DSR-ZP-III.271.64.2021

Łódź, dnia 06.09.2021 r.

Działając na podstawie art. 135 ust. 6 ustawy z dnia 11 września 2019 r. Prawo zamówień publicznych (Dz. U. z 2021 r. poz. 1129) zwanej dalej ustawą Pzp, Zamawiający Miasto Łódź – Zarząd Inwestycji Miejskich, ul. Piotrkowska 175, 90-447 Łódź, w postępowaniu o udzielenie zamówienia publicznego pn. „**Rewitalizacja Obszarowa Centrum Łodzi – Projekt 4 – Przebudowa Placu Wolności wraz z przeniesieniem i konserwacją źródła oraz małą architekturą i nasadzeniami oraz budowa zadaszenia wejścia do Muzeum Kanału „Dętka” – Oddziału Muzeum Miasta Łodzi**, przekazuje zapytania od Wykonawcy dotyczące treści Specyfikacji Warunków Zamówienia (SWZ) i udziela wyjaśnień:

Rewitalizacja Obszarowa Centrum Łodzi – obszar o powierzchni 32,5 ha ograniczony ulicami: Zachodnią, Podrzeczną, Stary Rynek, Wolborską, Franciszkańską, Północną, Wschodnią, Rewolucji 1905 r., Próchnika wraz z pierzejami po drugiej stronie ww. ulic.”

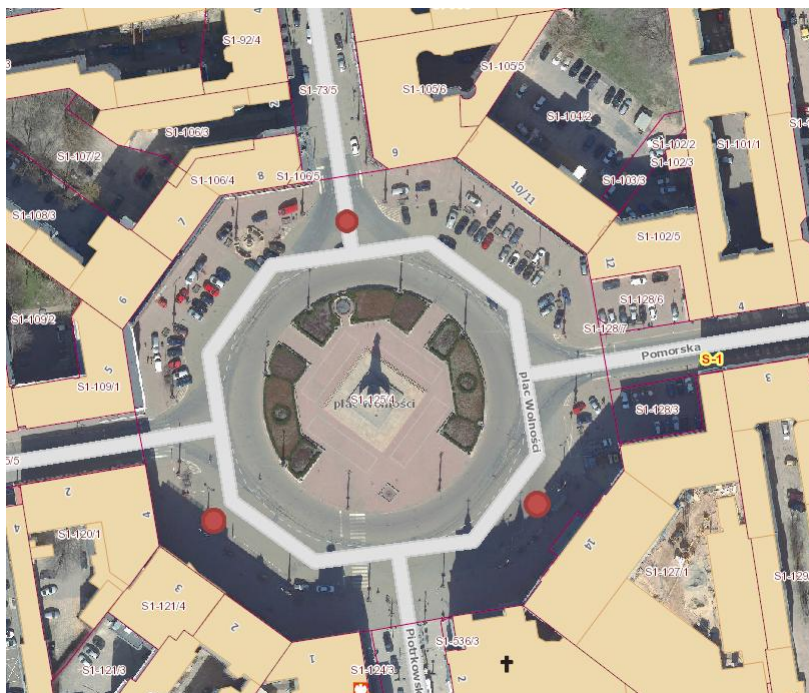
Dotyczy załącznika nr 1 do SWZ – Opis przedmiotu zamówienia – „Wykonawca będzie zobowiązany do koordynacji prac z innymi podmiotami o ile zajdzie taka potrzeba. Wykonawca powinien skoordynować Harmonogram prac z działaniami Gestorów sieci związanych z pracami budowlanymi na terenie objętym inwestycją w zakresie dotyczącym działań własnych oraz przebudową wodociągów i przyłączy (prace prowadzone przez Wykonawcę ŁSI)”, Projektu umowy § 3 Terminy, Harmonogram Rzeczowo-Finansowy i Rady Techniczne ust. 2a– „Wykonawca potwierdza, że został poinformowany przez Zamawiającego, że harmonogram jego prac winien być skoordynowany z działaniami Gestorów sieci związanych z pracami budowlanymi na terenie objętym Inwestycją w zakresie dotyczącym działań własnych oraz przebudową wodociągów i przyłączy, jak również wszelkimi pracami i działaniami prowadzonymi przez podmiot wyłoniony jako wykonawca robót przez Łódzką Spółkę Infrastrukturalną sp. z o.o.” oraz Projektu umowy § 13 Inni Wykonawcy – „Strony zgodnie oświadczają, że Zamawiający lub Łódzka Spółka Infrastrukturalna Sp. z o.o. na terenie objętym Inwestycją będą mogli zatrudniać Innych Wykonawców do wykonania prac nieobjętych treścią Umowy z Wykonawcą (w tym szczególnie przebudową wodociągów). Wykonawca oświadcza, że zobowiązuje się zapewnić właściwą koordynację prac wykonywanych przez własnych pracowników, Podwykonawców i Innych Wykonawców”. W przypadku gdy Zamawiający przewiduje wykonywanie prac przez podmioty obce, prosimy o określenie zakresu tych robót budowlanych (wraz z określeniem powierzchni terenu, lokalizacją niezbędną do ich realizacji) oraz czasookresów (rozpoczęcie i zakończenie) prowadzenia prac. Powyższe informacje są niezbędne dla opracowania harmonogramu inwestycji i rzetelnej kalkulacji ceny ofertowej.

Wykonawca robót wybrany przez Łódzką Spółkę Infrastrukturalną sp. z o.o. wejdzie na plac budowy po wykonaniu robót rozbiórkowych przez Wykonawcę wybranego przez Zamawiającego. Umowa z SI zobowiązuje będzie jego wykonawcę na roboty wodociągowe do ścisłej koordynacji harmonogramu prac wodociągowych z robotami drogowymi w tym m.in. do uzgodnienia z Wykonawcą Zamawiającego terminu oraz czasu, w jakim będzie on mógł zrealizować roboty wodociągowe. Dla określenia zakresu robót Zamawiający załącza rysunek: „RYS\_1 PLAN SYTUACYJNO-WYSOKOSCIOWY”.
